LUFTDYKTIGHETSPÅBUD

GENERELT
SAMMENDRAG
1946 - 1970

LUFTDYKTIGHETSPÅBUD (LDP)

Generelt-1

Fig. 1

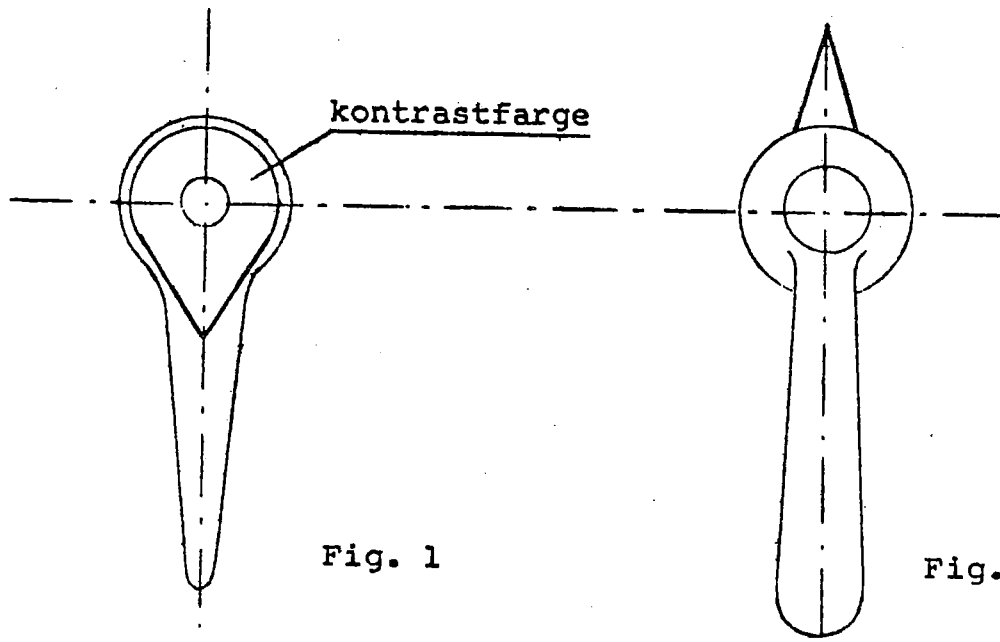
På småfly er det to typer bensinkranvelgere, som ser nokså like ut. På den ene typen tjener armen som beveger kranen samtidig som viser, ref. fig. 1 nedenfor, og på den andre typen er det en spesiell viser, motsatt rettet av betjeningsarmen, ref. fig. 2.

Det viser seg at flygere som er vant med den ene typen kranvelger og kommer over i et luftfartøy med den andre typen, lett tar feil og stiller kranen 180° galt.

Luftfartsdirektoratet bestemmer derfor at kranvelgere av typen i fig. 1 skal merkes med en pil i tydelig kontrastfarge, som vist på figuren.

Merkingen skal være utført innen 1. mars 1971.
